木地山地熱発電所設置計画

環境影響評価準備書

補足説明資料

東北自然エネルギー株式会社

図 3.1.3-1 対象事業実施区域の過去の土地利用状況（植生図）

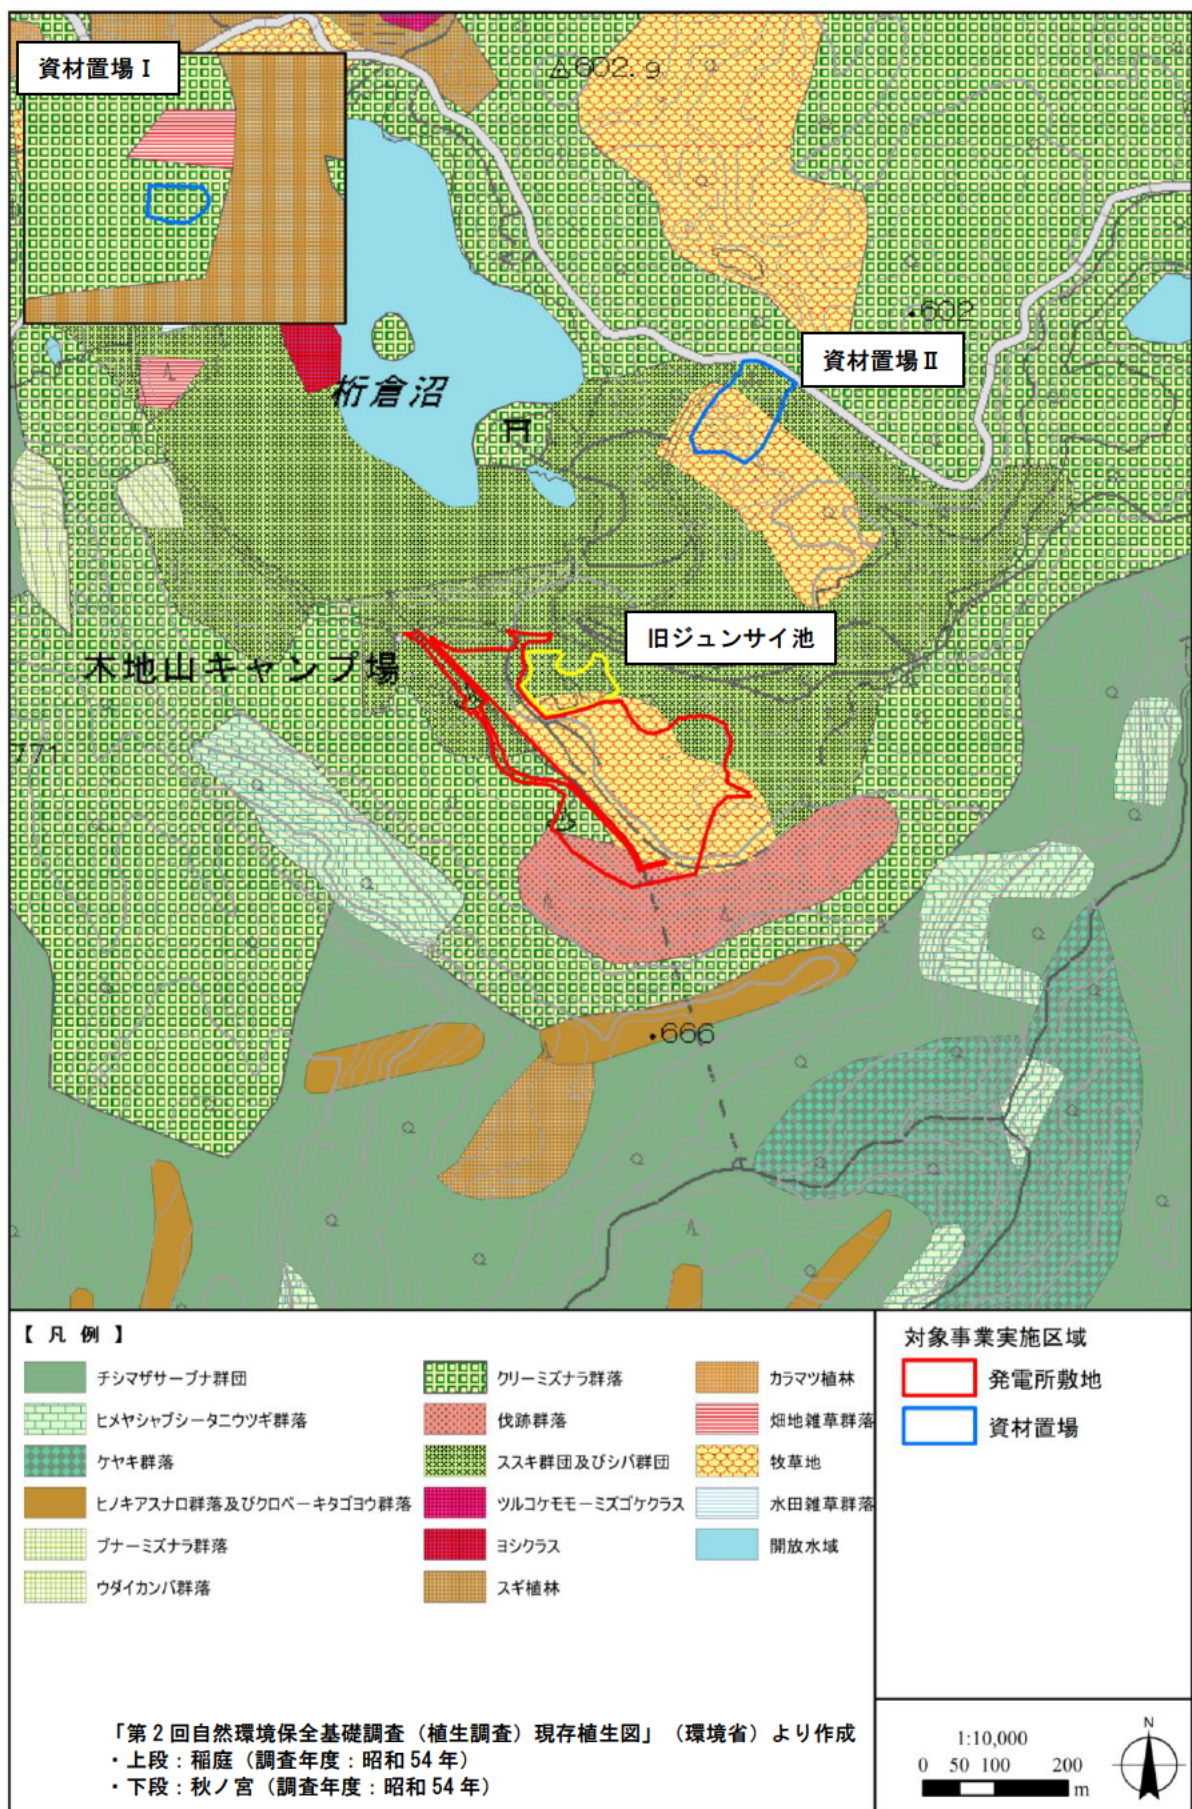
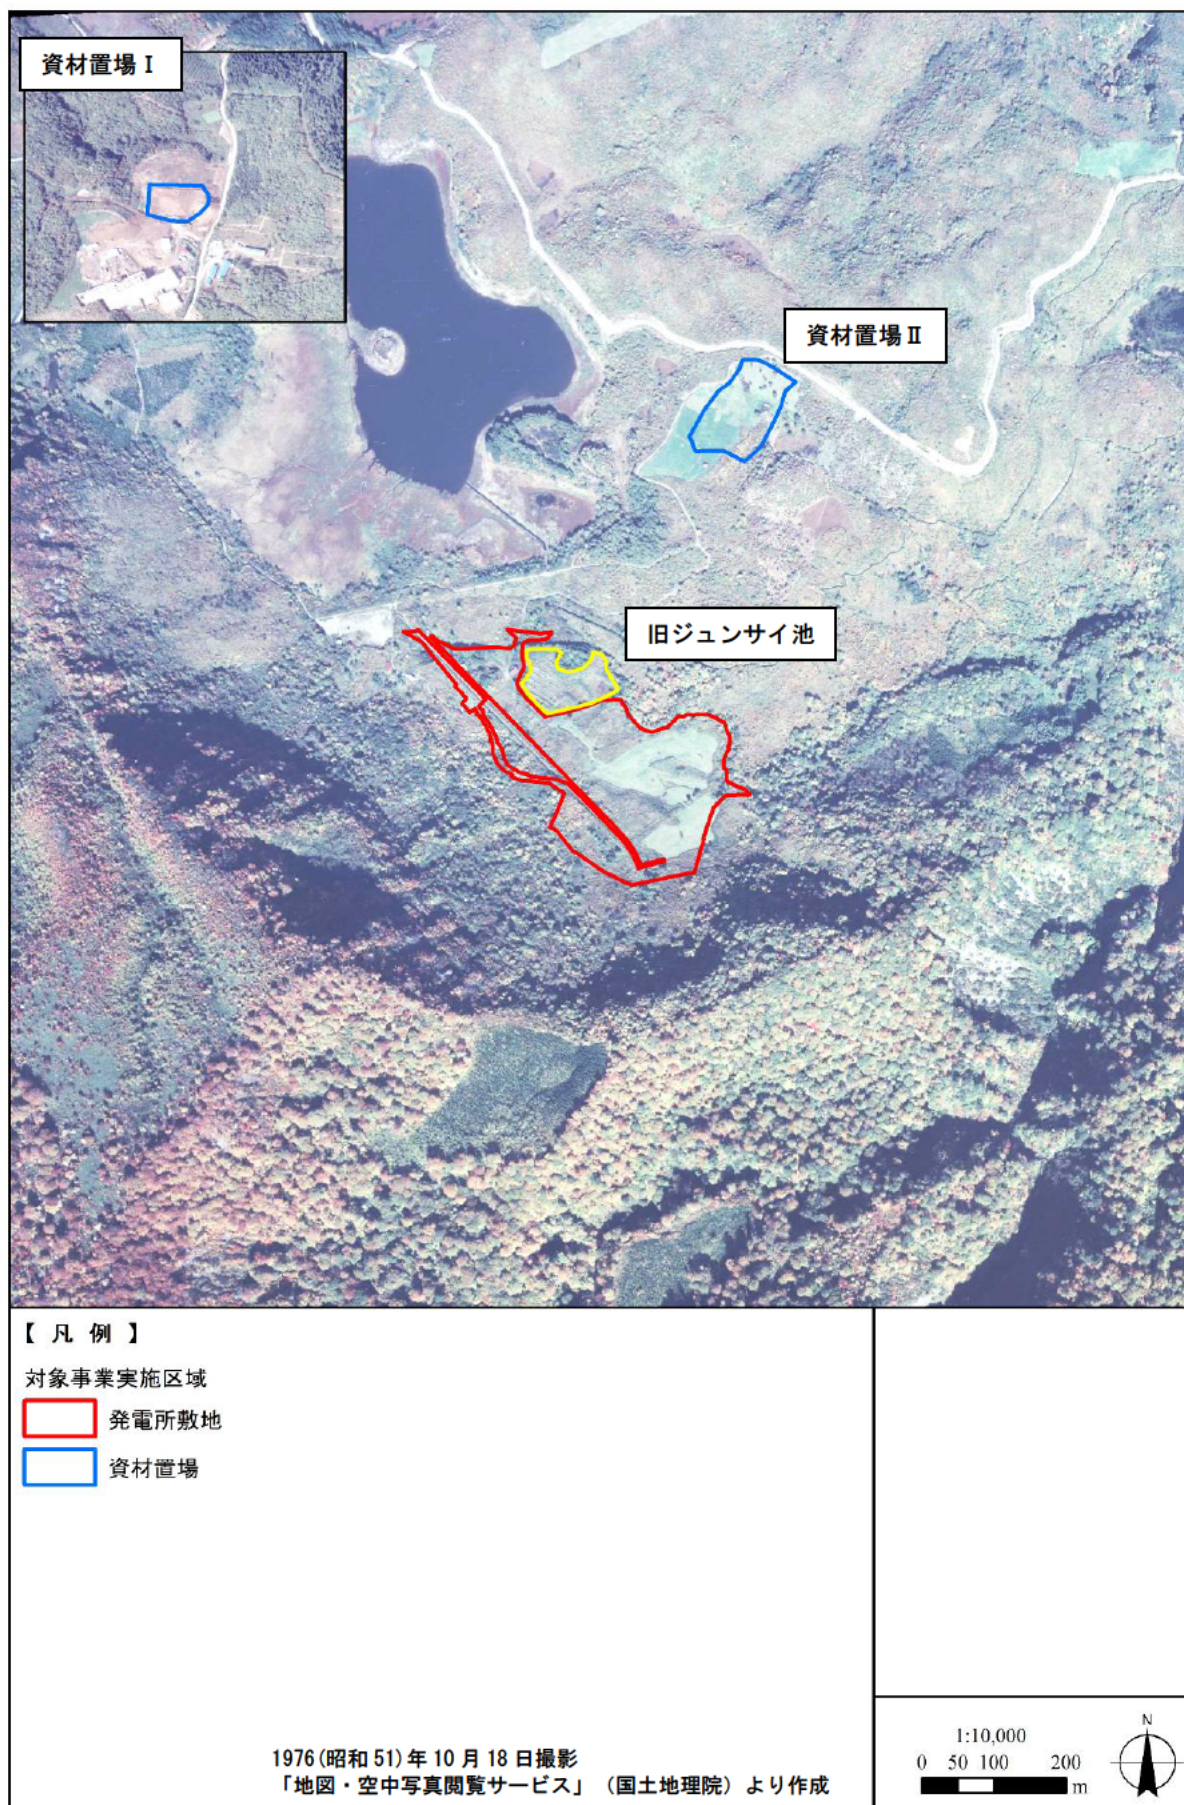
旧ジュンサイ池も含め、開発、地形改変を行う前の土地の利用状況や環境の状況を示すこと。
また、必要に応じ、旧ジュンサイ池の植生自然度の見直しも検討すること。

○開発、地形改変を行う前の土地の利用状況等について

対象事業実施区域及び周辺の土地利用の状況について、評価書第3章に以下のとおり記載いたします。

対象事業実施区域(発電所敷地)は農地、山林、原野であり、一部は平成 29 年に地質構造や地熱貯留層把握を目的とした構造試錐井掘削のための敷地造成を行った。平成 29 年の敷地造成前の植生は、図 3.1.3-1 及び図 3.1.3-2 に示すとおり、ほとんどが「牧草地」で、そのほか「ススキ群団及びシバ群団」、「伐採群落」等となっている。

また、資材置場Ⅰは昭和 52 年に開業した元宿泊施設の駐車場であり、現在は舗装された状態となっている。資材置場Ⅱの過去はほとんどが牧草地であったが、現在は盛土造成された状態となっている。

なお、発電所敷地に隣接する旧ジュンサイ池は、昭和 35 年に「原野」から「畑」に地目変更がされており、旧所有者からは、かつて水田として利用した時期があり、後にジュンサイ栽培用に湛水したものであることを聞き取りにより確認している。

図 No.6 地点の温泉井廻りの概略フロー図

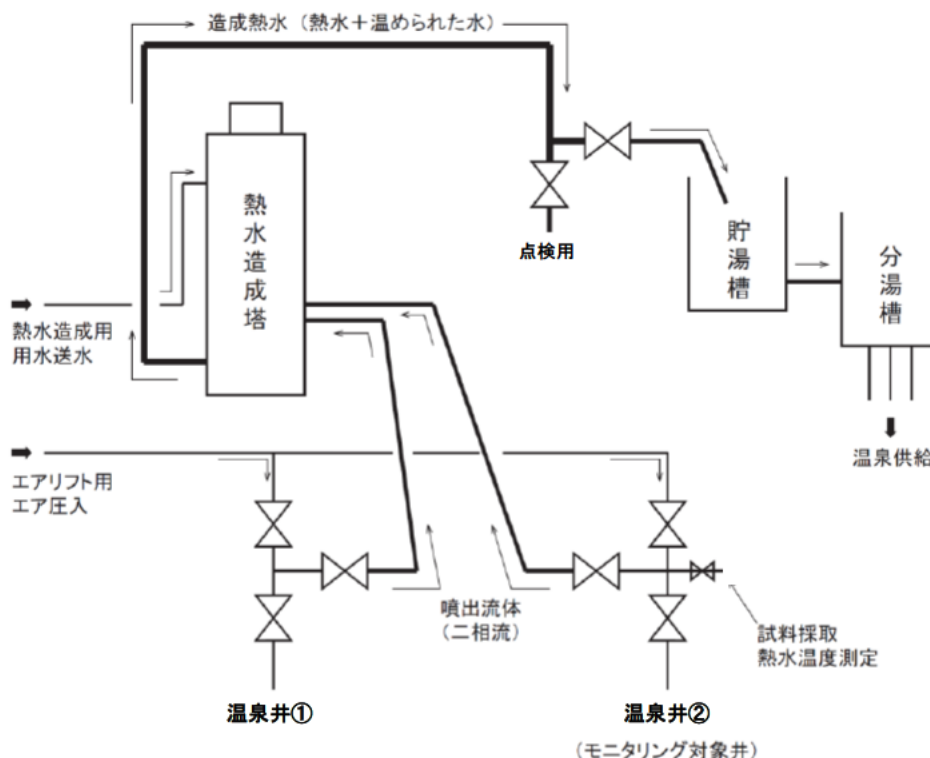
温泉のNo.6地点は、掘削自噴井で湧出量を測定できる構造になっていないとのことだが、配水管を挟むような形で湧出量を測定できる装置が開発されているので、モニタリングでの活用を検討すること。

No.6 地点の温泉井廻りの概略フローは次図に示すとおりです。

No.6 地点のモニタリング対象井の噴出流体（蒸気＋熱水の二相流体）は、隣接するもう1本の温泉井からの噴出流体と併せて熱水造成塔に流入します。熱水造成塔内では水を混合し、より多くの熱水（温泉）を造成した後、貯湯槽および分湯槽を介して利用者に供給されており、両温泉井ともエアリフトによる揚湯となっています。

ご意見頂いた測定装置を確認したところ、満水状態の熱水配管内に設置されるものと見受けられます。No.6 地点の温泉井の流路構成から、源泉の湧出量測定は熱水造成塔流入前の二相流配管内とならざるを得ず、現時点での適用は難しいものと考えられます。今後も装置の開発状況を踏まえつつ源泉所有者と相談し、的確なモニタリング方法を検討してまいります。

図 12.1.6-52 HSI モデルによる好適生息地

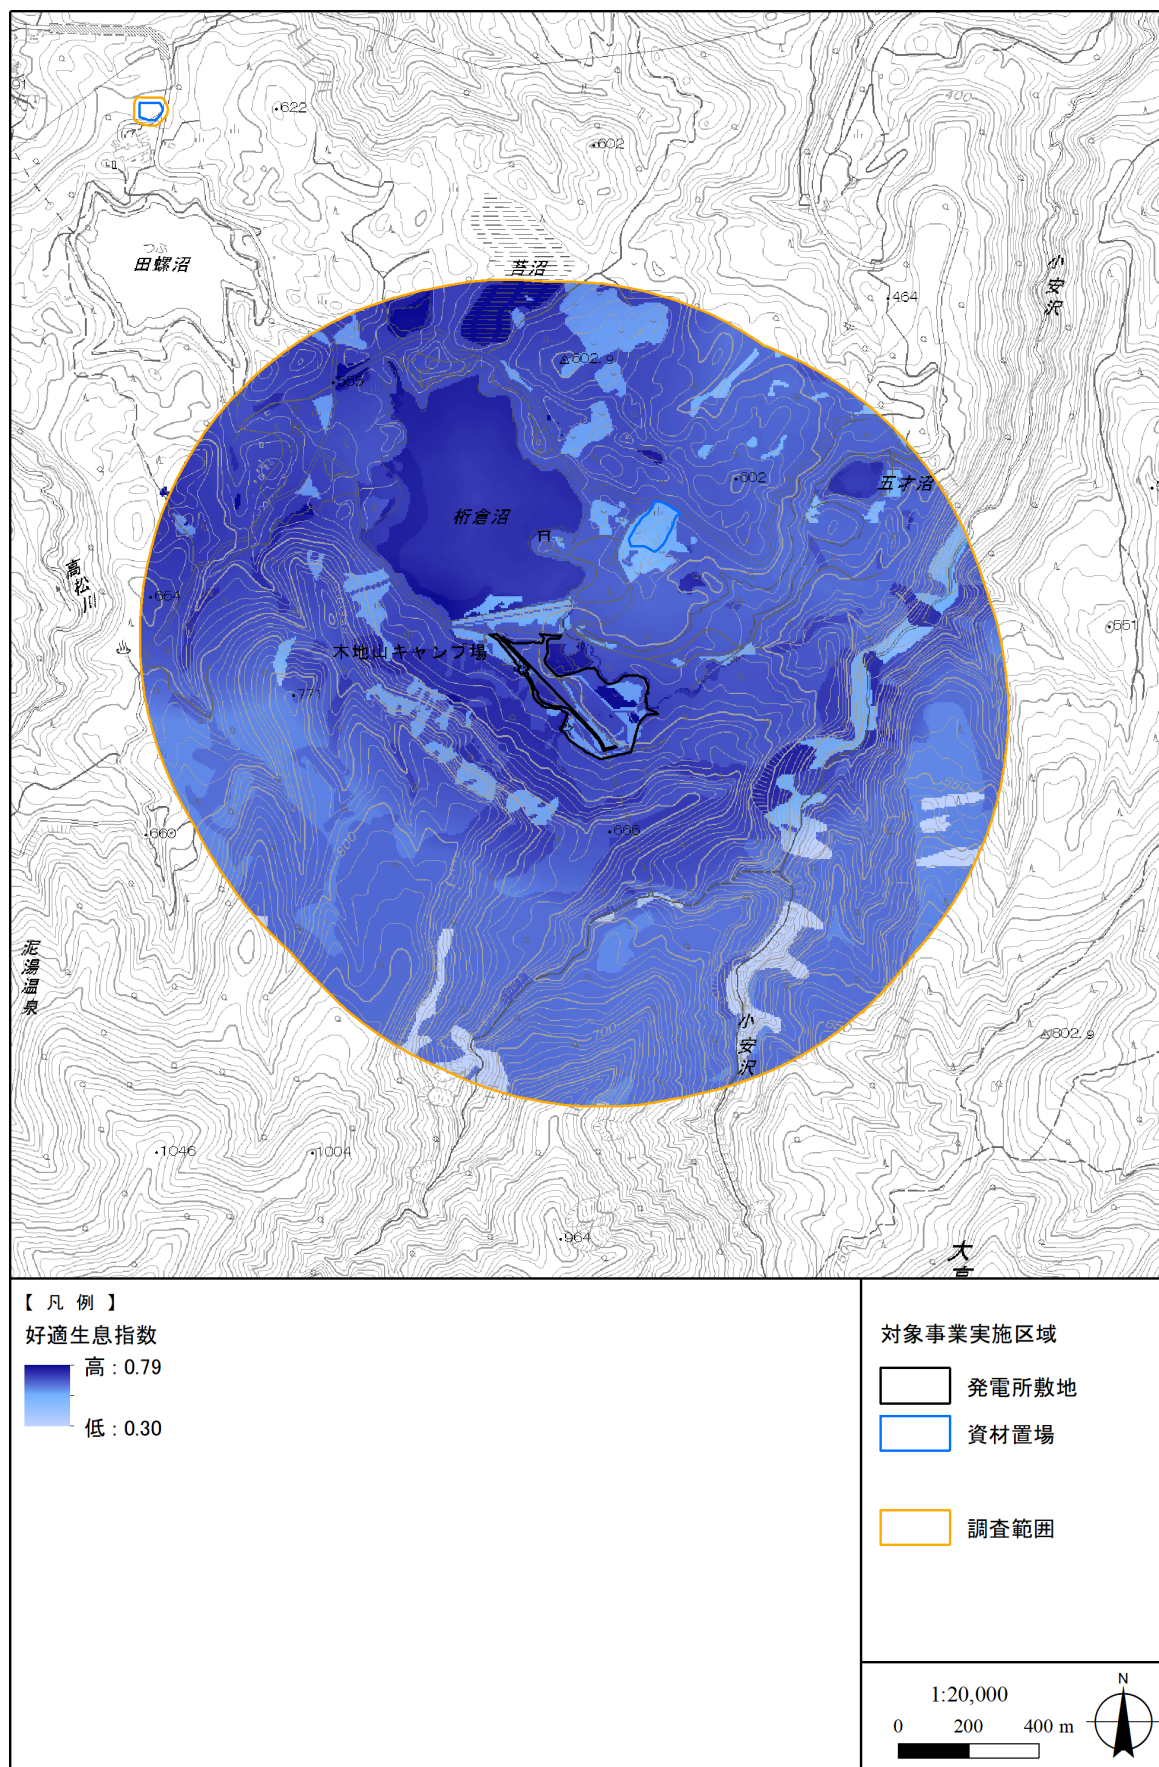
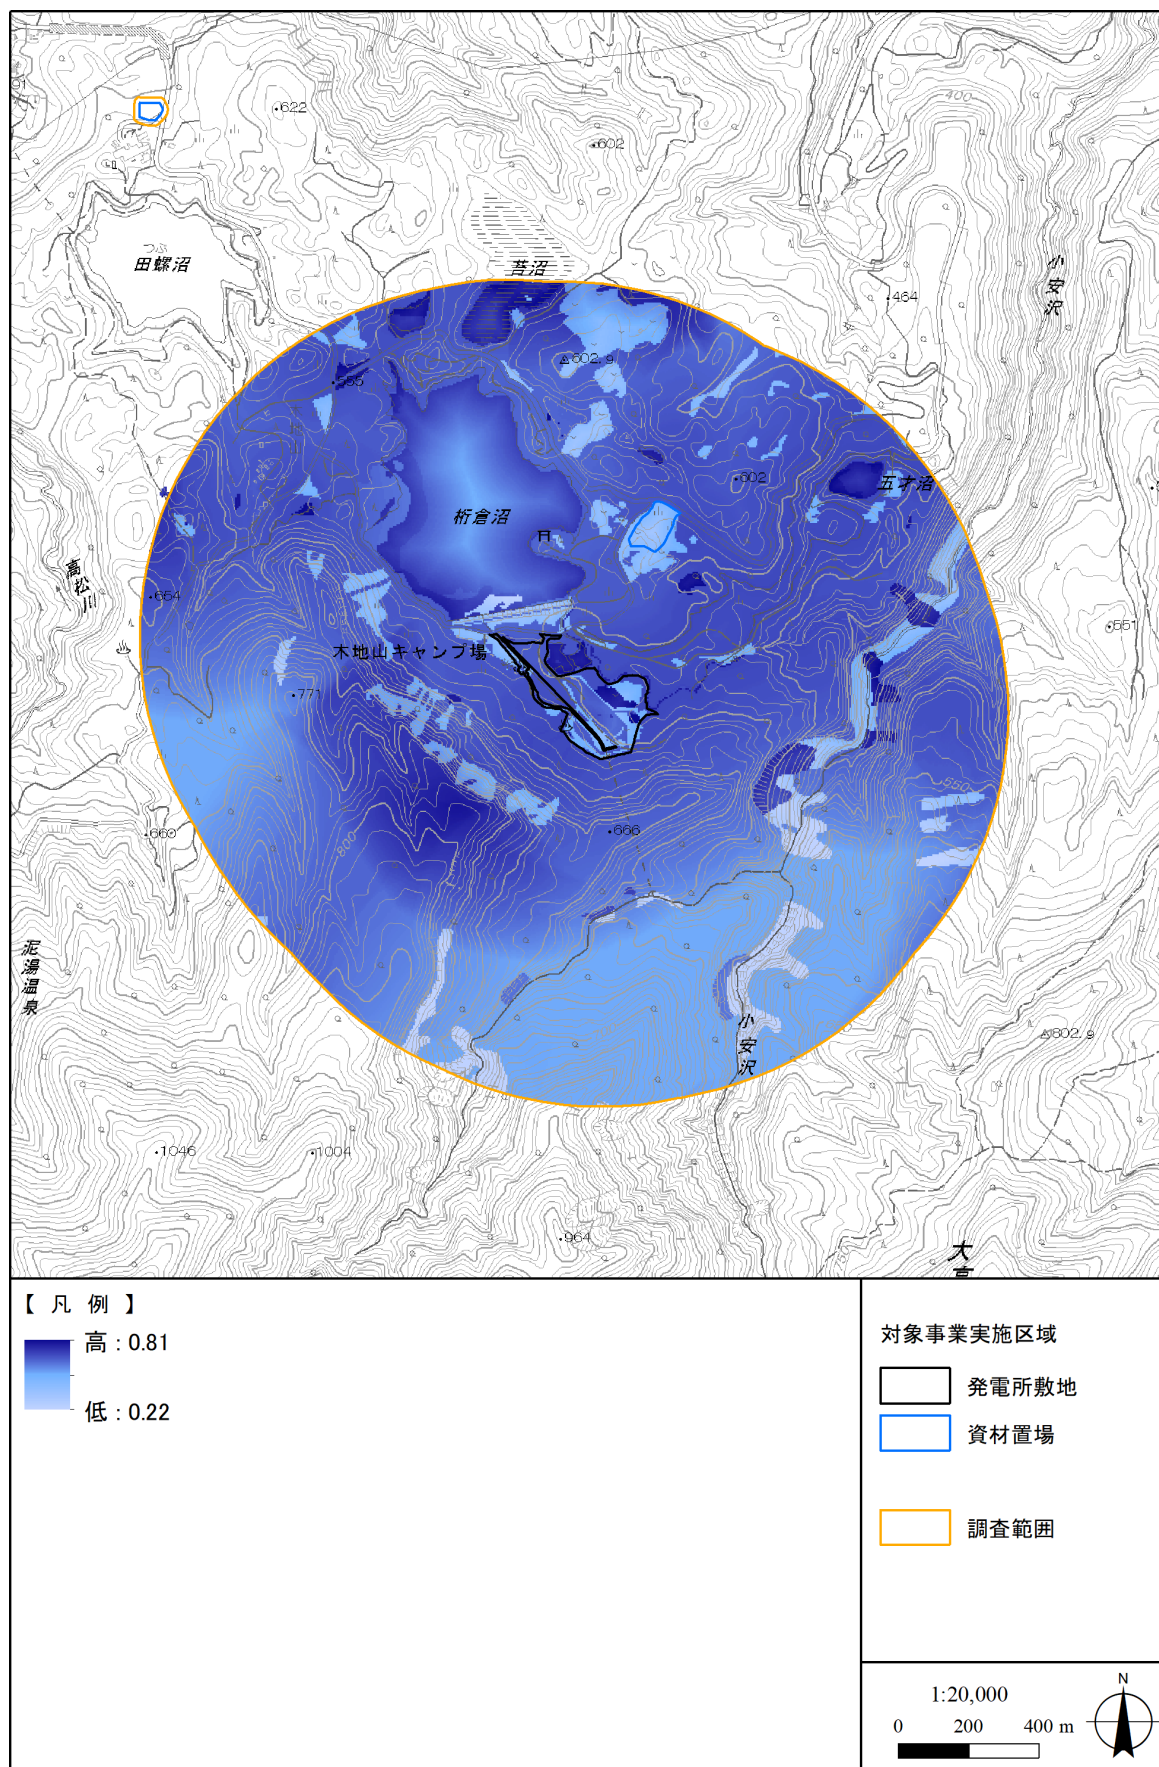
産卵場所と成体の確認位置が大きく離れている理由は何か。

産卵場と成体の生息環境を踏まえてのHSIモデルの再確認を検討頂きたい。

産卵場所と成体の確認位置が離れている理由としては、産卵場所からの移動分散は最大 559m であった事例（徳江ら、2011）があることから、分散によるもののほか、一部の個体が水路や沢を流れ下った先で確認されていると考えられます。また、水たまりができる位置やヤマアカガエルの産卵場には年変動がある可能性が考えられます。

HSI モデルについては、成体の生息環境を踏まえ、止水域のみではなく U 字溝や大きな川を除いた沢や水路を含め、「V6：水域からの距離」として再解析いたしました。また、ヤマアカガエルの生態から、大きな止水域の中心に生息及び産卵しないと考えられることから、水域の岸を最大値とし、沖になるほど SI 値が下がるように修正しました。なお、「V2：産卵適性」について、落葉広葉樹自然林の SI 値が 0.1 であるべきところ誤って 0.2 で計算されていたため、あわせて修正いたしました。

再解析の結果、桁倉沼や苔沼等の池沼の中心の SI 値が下がったほか、沢や水路の周辺の SI 値がわずかに増加し、対象事業実施区域内の SI 値は全体としてわずかに減少しました。

評価書において、HSI モデルによる好適生息地の図は次図のように修正いたします。

図 12.1.5 -15(1) 硫化水素の拡散予測結果(地表+10m、平均風速時:1.3m/s、風向:WNN)

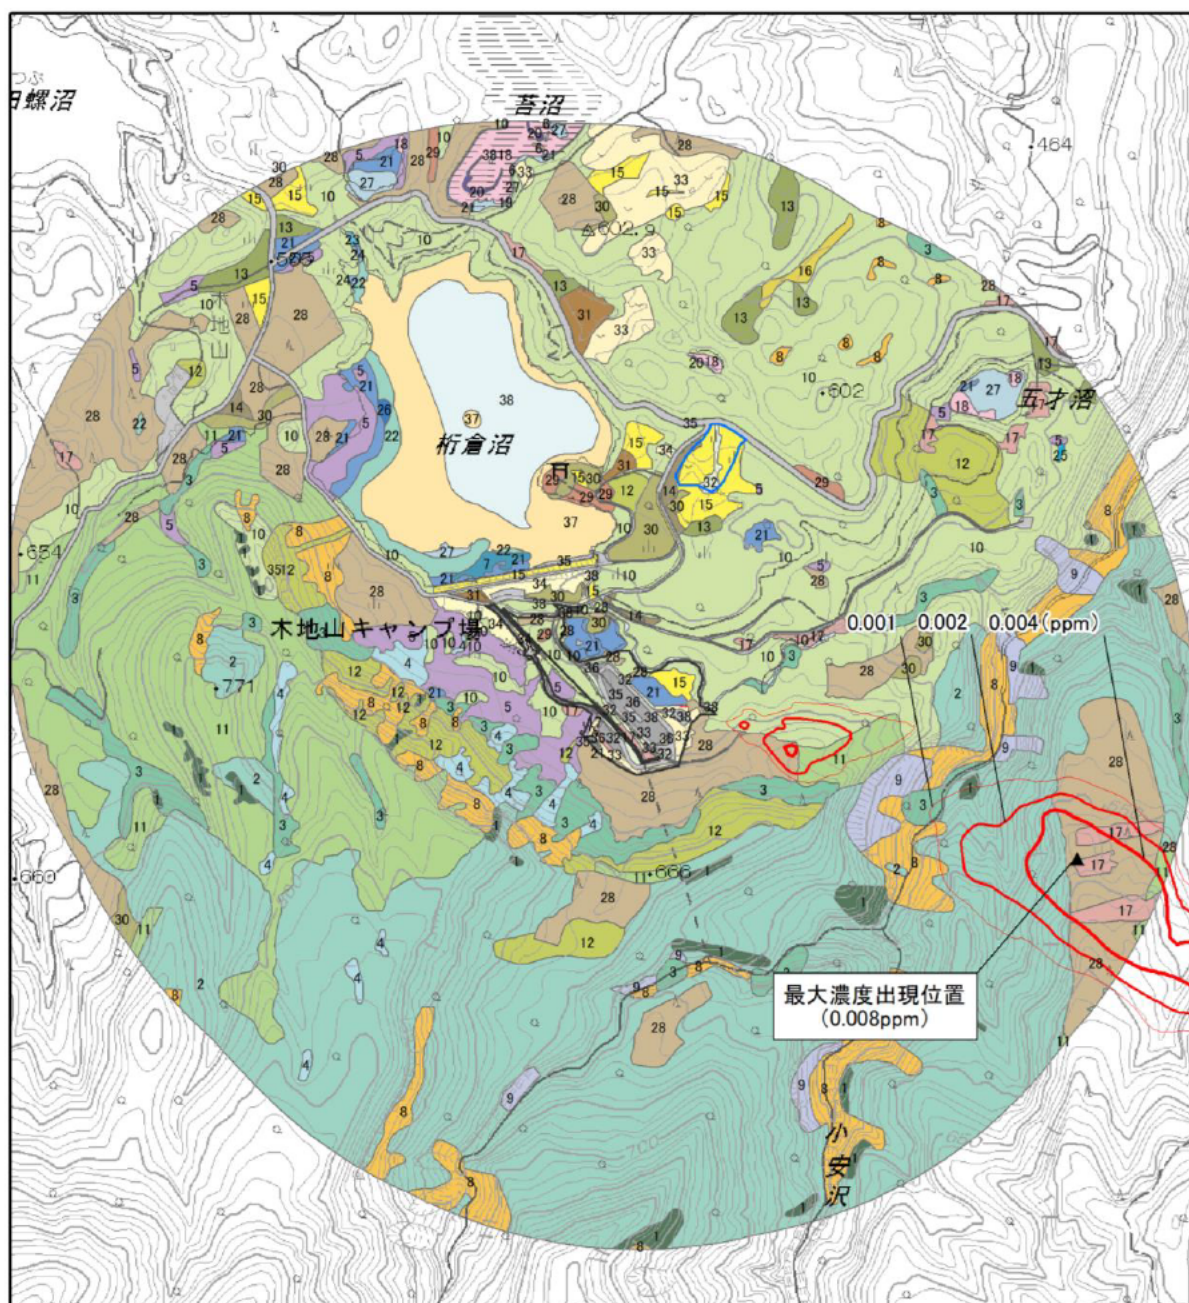
硫化水素による植生への影響予測について、予測条件に年間平均風速時を追加し再予測を行うこととしました。評価書では【修正後】のとおり修正します。

冷却塔から排出される硫化水素の拡散予測範囲は、図 12.1.5-15 に示すとおりである。年間最多風向である WNW (西北西) の風下となる冷却塔から東南東方向に広い範囲に拡散する結果となった。その範囲には主にスギ植林及びオオバクロモジミズナラ群集、チシマザサ群集が分布しており、ミズナラについては、0.05ppm の硫化水素が数か月間連続で暴露されると葉に可視障害が発現するとの報告(「硫化水素ガスが植物に及ぼす影響調査報告書(要約)」(新エネルギー財団、1983 年))がある。

硫化水素の最大濃度は平均的な状況として年間平均風速 1.3m/s の条件では 0.008ppm となった。また、年間最大風速 8.3m/s の条件では、対象事業実施区域境界付近で 1.08ppm となっており、0.05ppm 以上の範囲は冷却塔予定位置から主風向の風下 850m 程度の範囲であった。この予測値は、最も高い濃度の硫化水素に暴露される可

能性のある気象条件として、年間最大風速の 8.3m/s の条件におけるものであること、予測条件として設定した年間最多風向 WNW の出現頻度は、「12.1.1.1 大気質 表 12.1.1.1-4 風向・風速の観測結果の概要（地上）」（p12.1.1-8）に示すとおり 16.9% であることから、ミズナラが 0.05ppm 以上の濃度の硫化水素に暴露されるのは短期間であり、定常的に暴露される硫化水素濃度は、予測結果を下回るものと考えられる。

以上のことから、冷却塔から排出される硫化水素による植生への影響は小さいものと予測する。
